M O X 燃 料 加 工 施 設 に お け る 新 規 制 基 準 に 対 す る 適 合 性

指摘事項に対する回答

日本原燃株式会社

令和2年5月26日

設計基準事故時に機能を期待する安全上重要な施設のイメージ

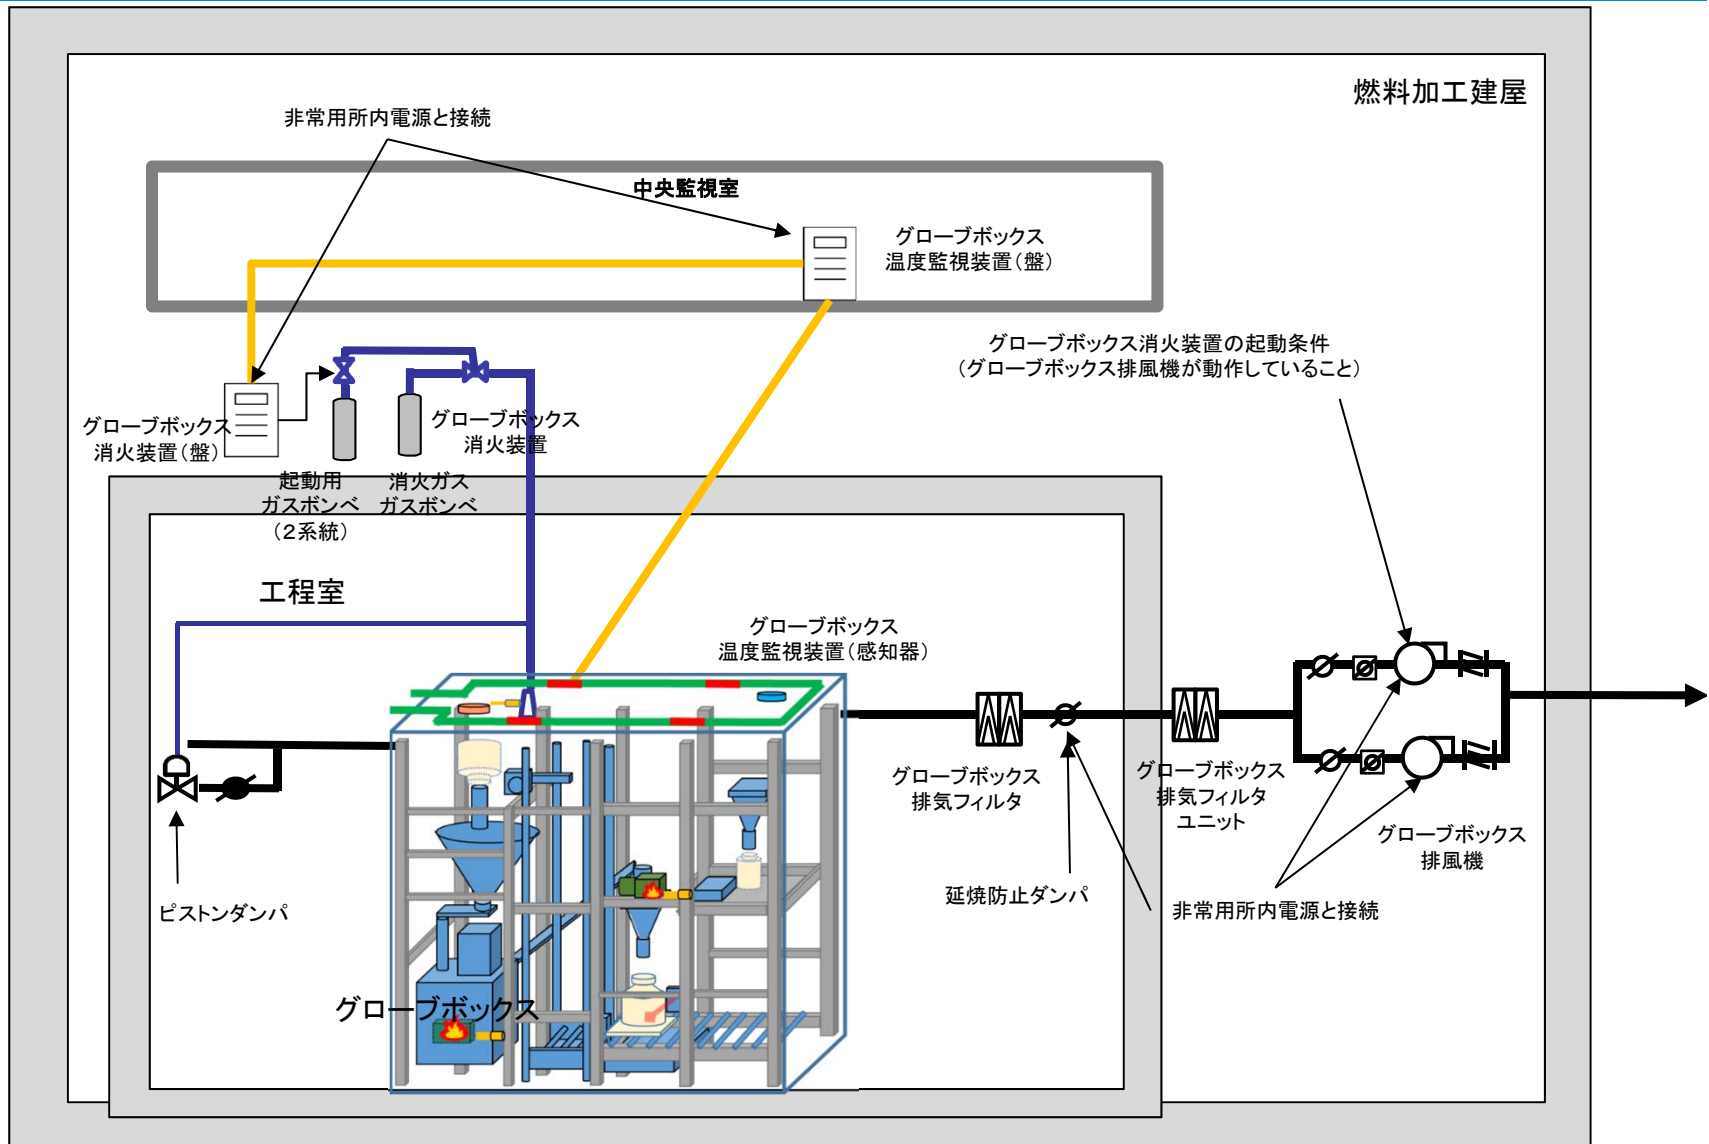
DBAの評価については、安重として選定されたものが適切か判断するものであり、ダンパの機能がなくても公衆に影響がないと判断できるのか、5条14条の整理を踏まえて整理すること。

⇒ 5条, 14条の整理で, 延焼防止ダンパ及びピストンダンパについては消火機能として期待することとして安全上重要な施設に選定したことから, 15条設計基準事故においても, 火災の消火機能として機能を期待することとする。

重大事故発生までの流れ(内的事象)

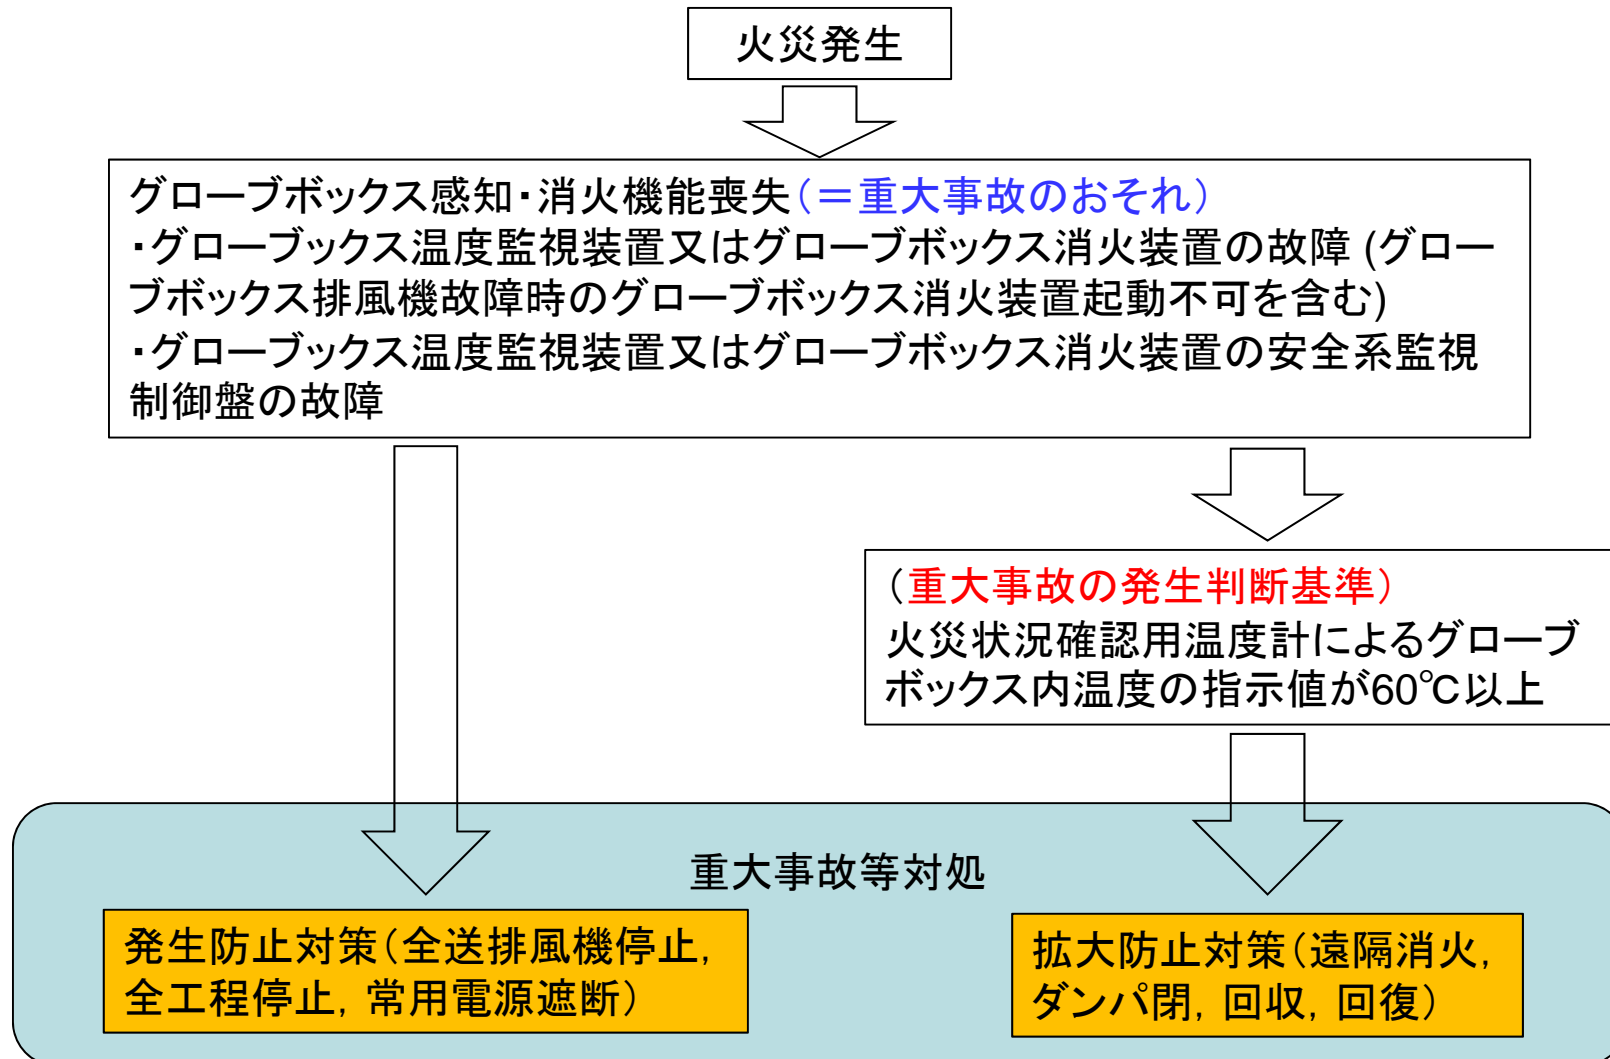
資料にはMOX施設の特徴が記載されているが、事故の特徴としては設計基準事故の入口の説明しか記載されていないため、設計基準事故及び重大事故の状況を整理し、重大事故に至るおそれがある事象から重大事故の発生までの流れを明確にし、それらに手順の詳細や体制の整備等がつながるように整理して記載すること。

- ・手順に移行する判断として、重大事故に至るおそれのある事象と記載されているため、判断基準が分からない。安全機能喪失の判断基準が同じであるとする、外的事象と内的事象で判断基準をかき分けることがおかしい。判断フロー及び安全機能喪失の判断基準を整理すること。
- ・全交流電源の喪失で中央監視室が機能喪失となり結果的に安全機能喪失となるのであれば今の記載で抜けているのでその旨記載すること。
- ・全交流電源喪失時に監視系が使用できず火災が発生しているか分からない状態で、消火剤を吹くのか。監視系の故障か火災なのかが分からない状態で何を判断基準として消火剤を吹くのか。
- ・発生防止対策および拡大防止対策を同時に判断するとされているが、同時に判断は可能なのか。
- ・重大事故に至るおそれがあるとする判断が早く、発生防止対策から拡大防止対策となる部分に判断基準があるのではないか。単なる機器の故障でも重大事故等対処を実施したこととなることも含めて全体的な位置付けを整理すること。

⇒22条の事故シナリオを踏まえて設計基準事故と重大事故との関係を整理し、重大事故等対策(発生防止, 拡大防止)の判断基準を含めた概要を次ページ以降に示す。また本内容を整理資料に記載した。

MOX単独発災時のタイムチャート

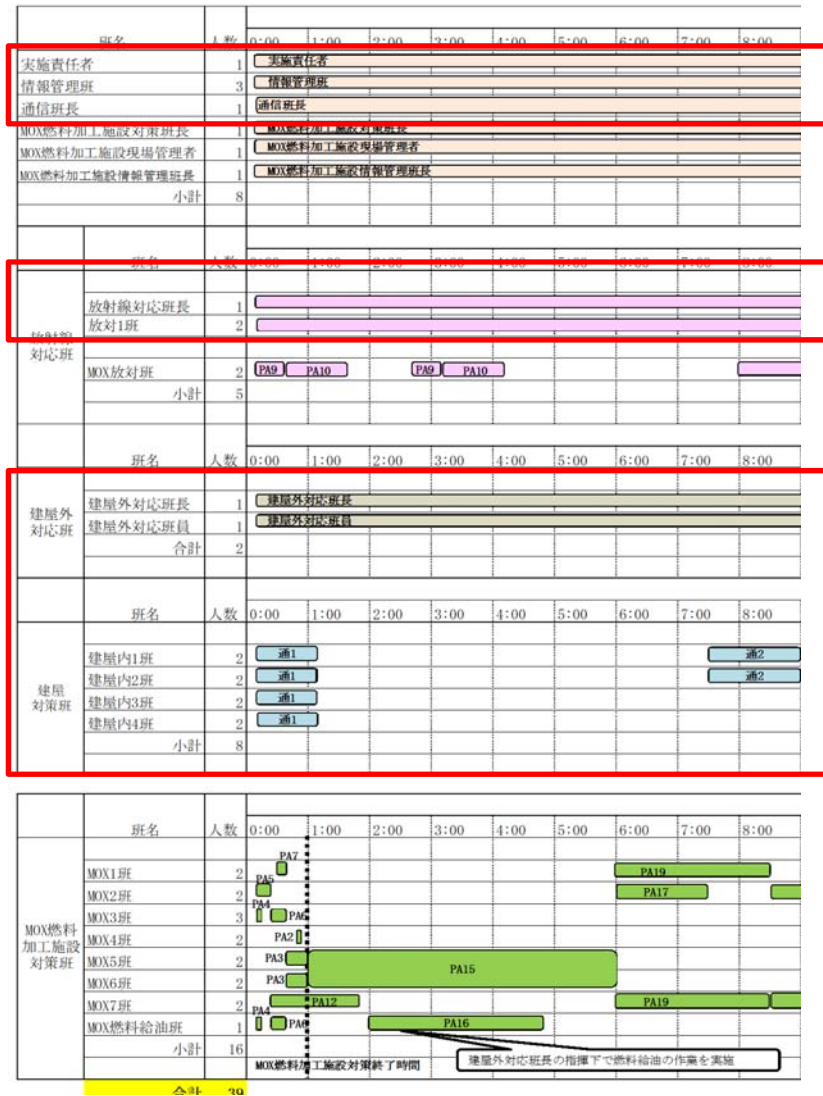
- ・MOX燃料加工施設にて単独発災した場合においても、再処理の要員を期待しているものがあるのではないかと。MOX燃料加工施設は再処理施設の1建屋として対処を実施するのであり、敷地境界の測定等の共通的な部分は再処理と一緒に実施することが基本コンセプトなのではないかと。
- ・MOX単独発災の際に再処理施設と一緒に対処を実施する場合、再処理施設の要員にどれだけ期待しているのかが分からないため、単独発災の対処のタイムチャートを追加すること。

⇒MOX単独発災の場合の状況において再処理施設に期待する要員（実施組織要員）とその役割について明確にした。また、MOX単独発災の場合の各対策の要員の動きについてタイムチャートを整理資料に追記した。次ページ以降に示す。

文書体系図

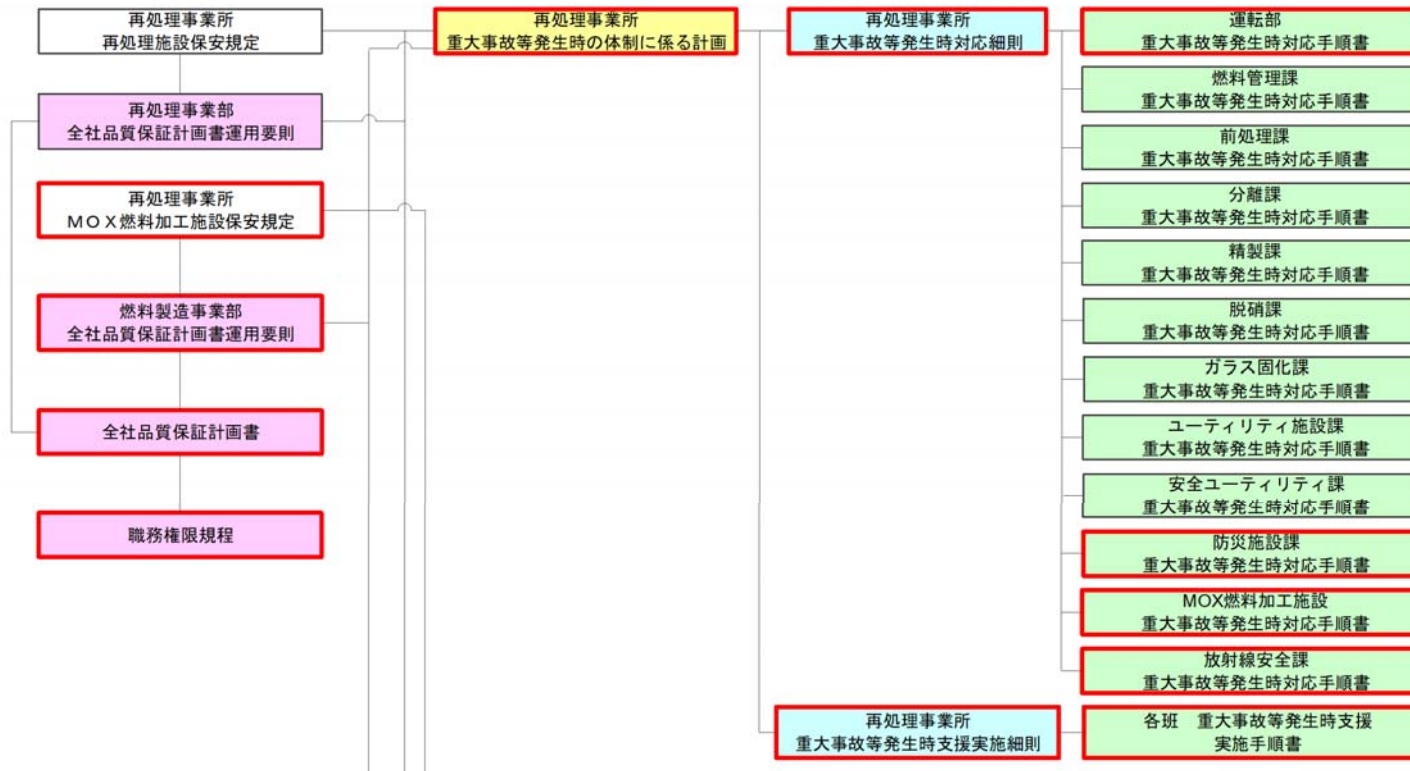
再処理と共通の対処を実施する(敷地境界の測定等の外回りの対処等)際に、再処理の手順書と並行してMOXの手順書を使用するということになるのか。再処理と共同で実施する対処については、再処理・MOX両施設の保安規定に基づく文書となるため、事業所としての文書に記載されているのであれば、事業部の文書に必ずしも記載される必要はないのではないか。共通の対処をどの文書で整理するのか検討すること。

⇒重大事故等対策の手順書について、運転、防災、放管に関する手順書については再処理・MOXで共通の手順書を使用する方針とし、文書体系で明確にした。以下の手順書類は、MOXにおいても共通の対処を実施するため、手順書を統一することとした。文書体系図を次ページに示す。

- ・運転部 重大事故等発生時対応手順書
→(実施責任者の判断基準, 通信連絡手順)
- ・防災管理部 重大事故等発生時対応手順書
→(水供給, 燃料補給)
- ・放射線安全課 重大事故等発生時対応手順書
→(放射線管理手順, 監視測定手順)
